Schema di comunicazione
di varianti non sostanziali
IMPIANTI DI SMALTIMENTO/RECUPERO RIFIUTI

OGGETTO: Comunicazione di variante non sostanziale dell'autorizzazione n. **DA21/47 del 08 Novembre 2012** avente per oggetto **Attività di recupero (R13, R12, R3) di rifiuti non pericolosi**, ai sensi dell'art. 208 del D.Lgs. 152/2006 e s.m.i., dell'art. 45, comma 12 della L.R. 45/07 e s.m.i. e della D.G.R. n. 1192 del 01.12.2008.

Comunicazione di modifica non sostanziale dell'autorizzazione DA21/47 del
08/11/2012 - Relazione tecnica

LEA SRL

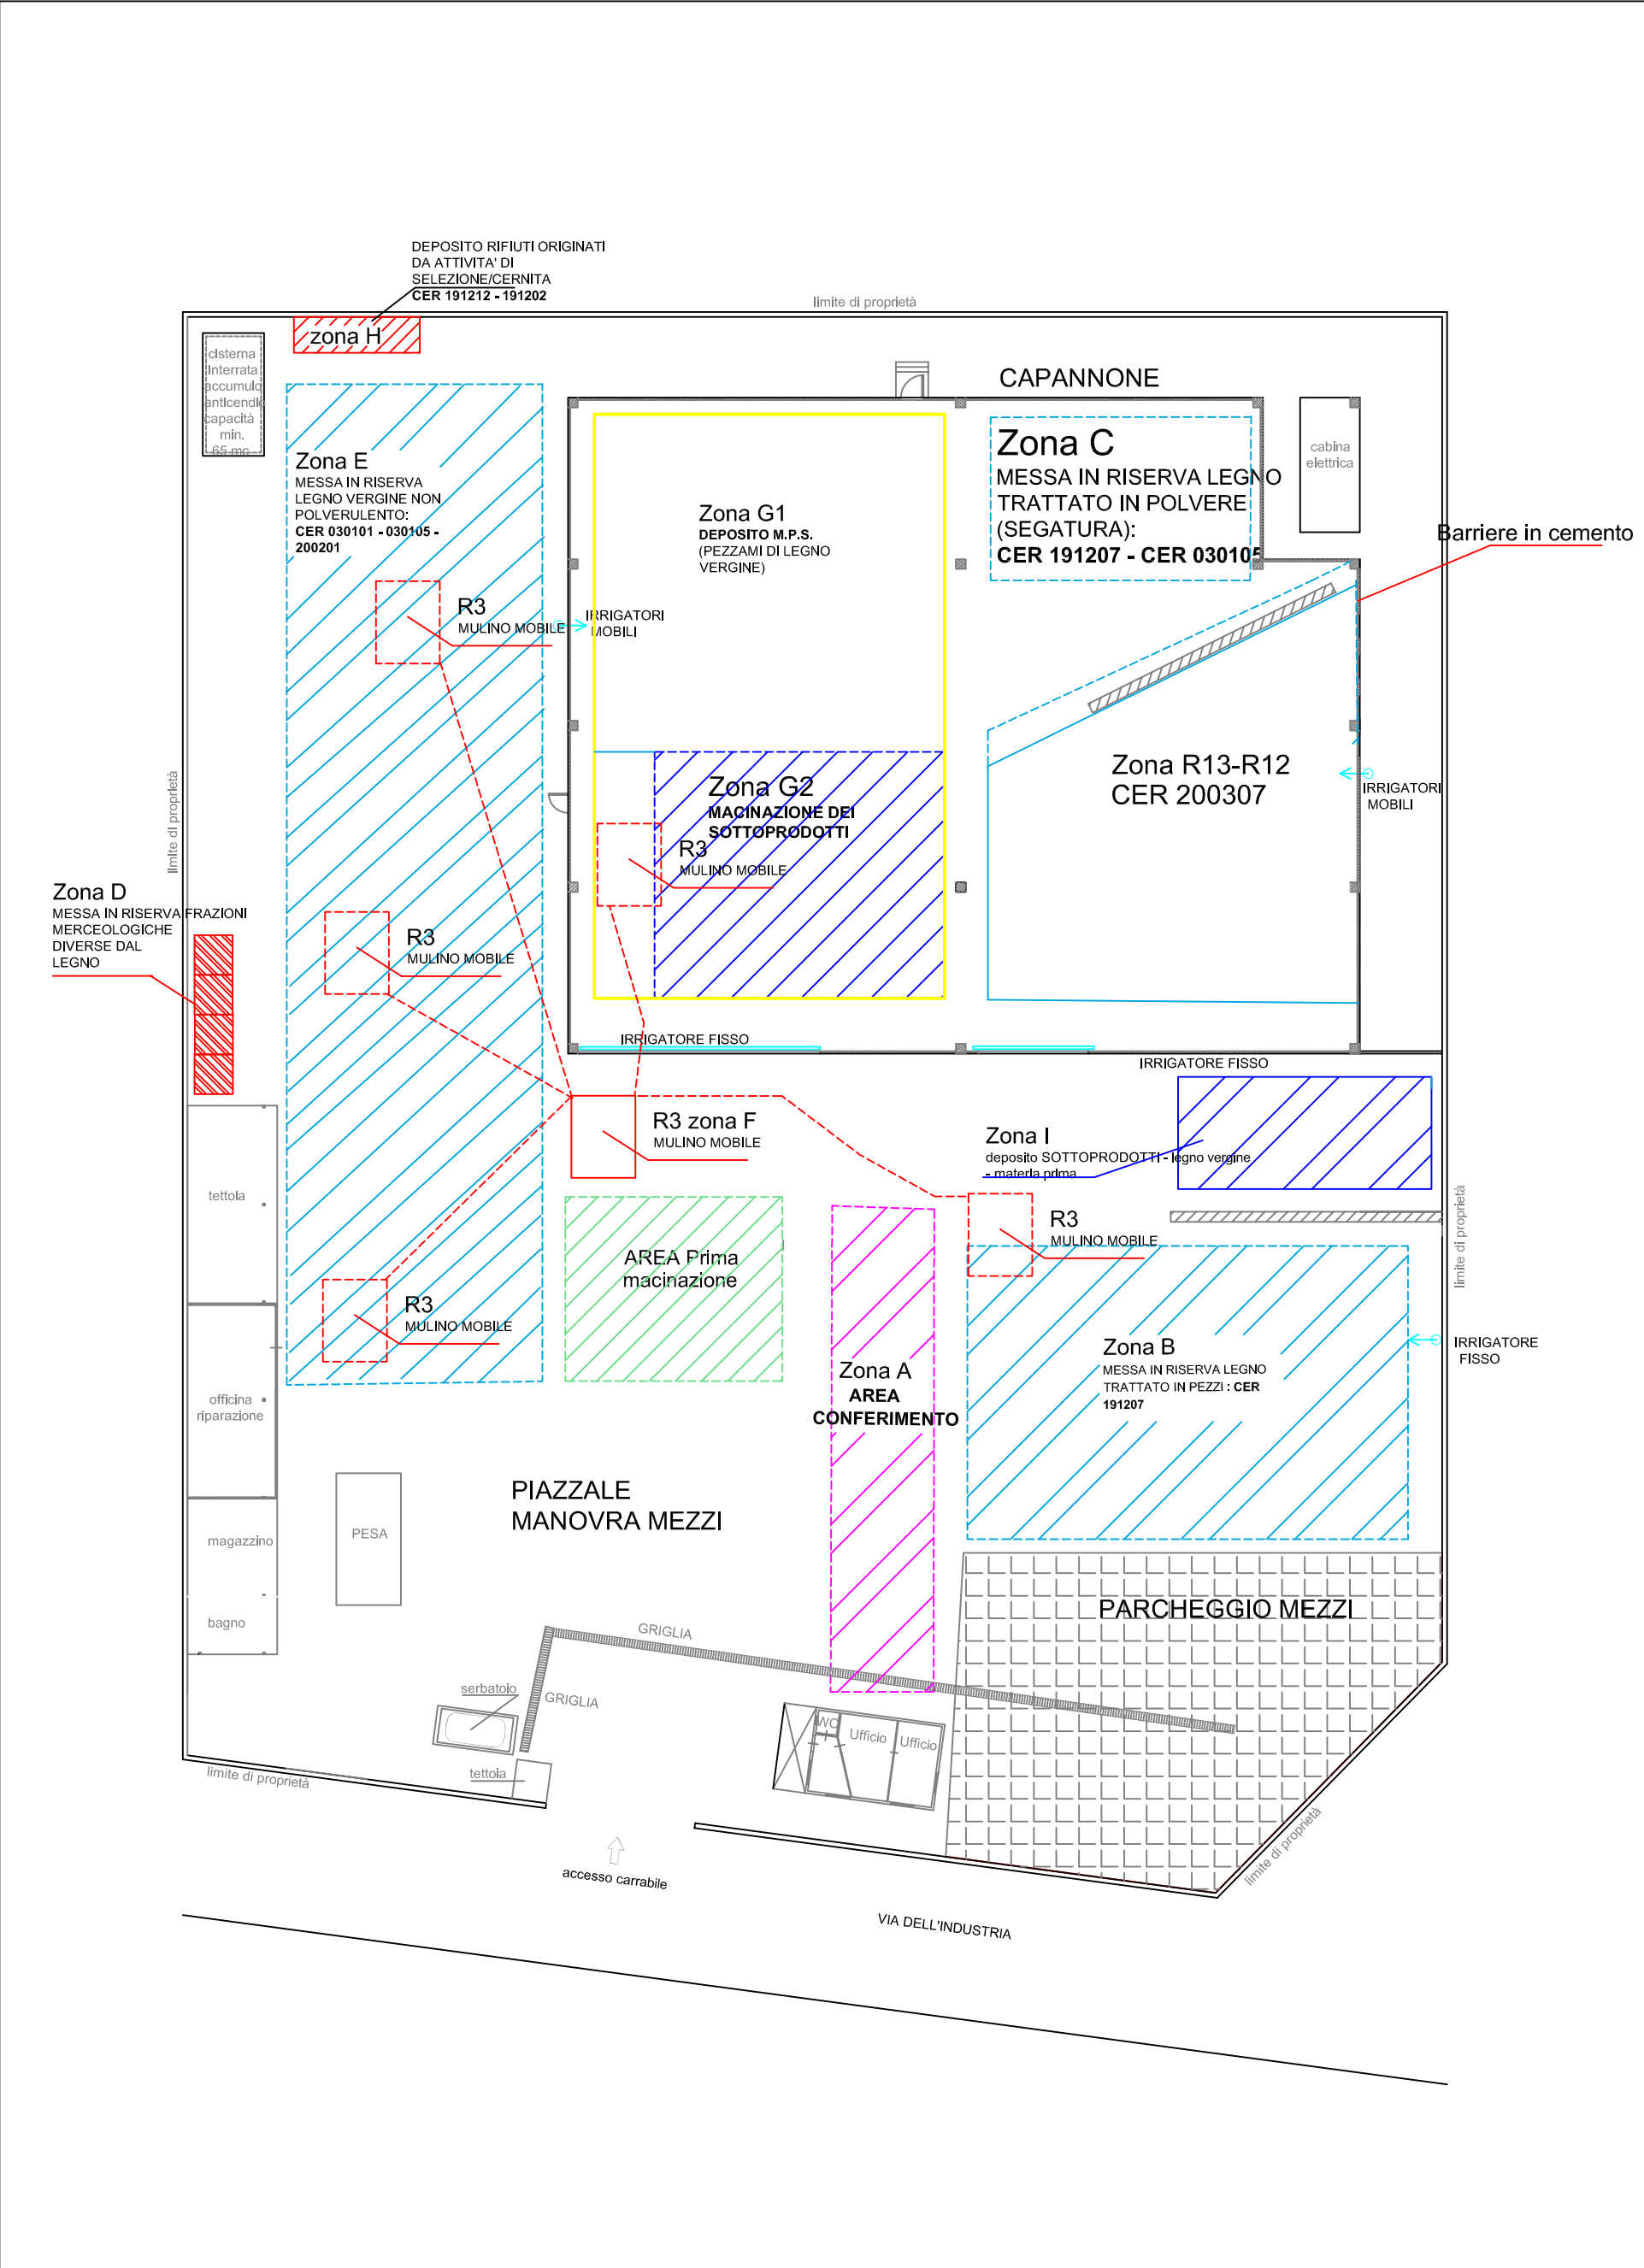
A seguito della gestione del NUOVO CODICE CER 200307 la ditta ha in progetto lo SPOSTAMENTO E LA RIORGANIZZAZIONE di alcune aree di lavorazione, così come di seguito evidenziato:

ZONA C – area coperta per la messa in riserva (R12- R13) del legno polverulento trattato (da 400 mq a 170 mq) – ZONA SOGGETTA A MODIFICA POICHE' RIDOTTA LA SUPERFICIE;

ZONA G1 – area deposito materia prima costituita da legno vergine (da 780 mq a 450 mq) – ZONA SOGGETTA A MODIFICA POICHE' RIDOTTA LA SUPERFICIE.

ZONA G2 – area coperta per il deposito della materia prima del legno polverulento non trattato (270 mq) – ZONA SOGGETTA A MODIFICA POICHE' SPOSTATA NEL LATO OVEST DEL CAPANNONE;

ZONA R13-R12 NUOVO CODICE RIFIUTO CER 200307 – messa in riserva (R13-R12) di rifiuti con codice CER 200307 (460 mq) – NUOVA AREA;

Si veda le planimetrie allegate: lay out stato autorizzato e lay out stato di progetto.
